V/Réf. : PU51942 (corr. : F Ciftei)

Objet : ANDERLECHT. Rue Joseph Dujardin, 8-12. Demande de permis d'urbanisme portant sur la pose d'écrans solaires en façade avant du centre médical de Cureghem.

Avis de la CRMS

Etat actuel des façades © Street View et schéma d'implantation des écrans solaires joint à la demande

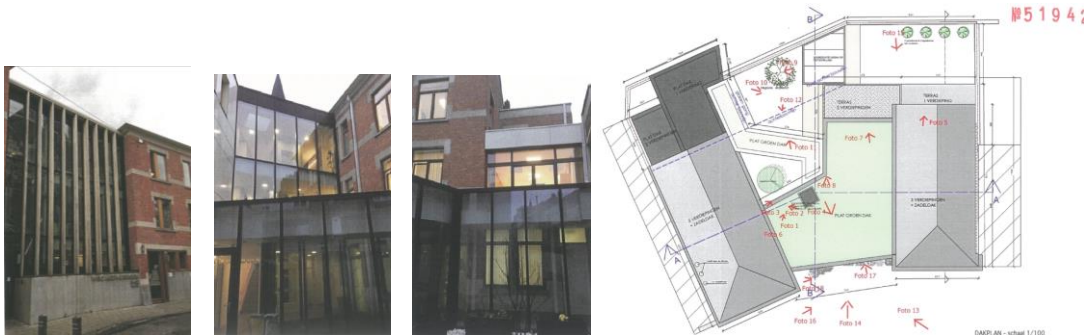
Si la CRMS comprend la nécessité d'améliorer le confort des utilisateurs du centre médical, elle estime cependant que les écrans proposés par la demande s'inscrivent de manière peu adéquate à la composition des façades, surtout au niveau du bow-window de gauche. Quant à la protection de la façade vitrée centrale par des écrans mobiles légers, il s'agirait d'une solution peu esthétique et pas durable dans le temps (installés sur une telle hauteur et soumis aux effets des vents, les écrans poseraient très vite des problèmes de maintenance).

Les dispositifs envisagés n'offriront donc aucune plus-value, ni pour l'architecture des façades, ni pour le contexte de l'église classée. Ceci est d'autant plus regrettable que la proposition actuelle ne constitue pas une réelle solution au problème de chaleur qui se pose. En effet, depuis la rénovation du bien, les différentes fonctions du centre médical s'organisent autour d'un l'espace central vitré, captant le soleil et la chaleur du côté avant et arrière. Cette disposition étant la réelle cause du problème de surchauffe
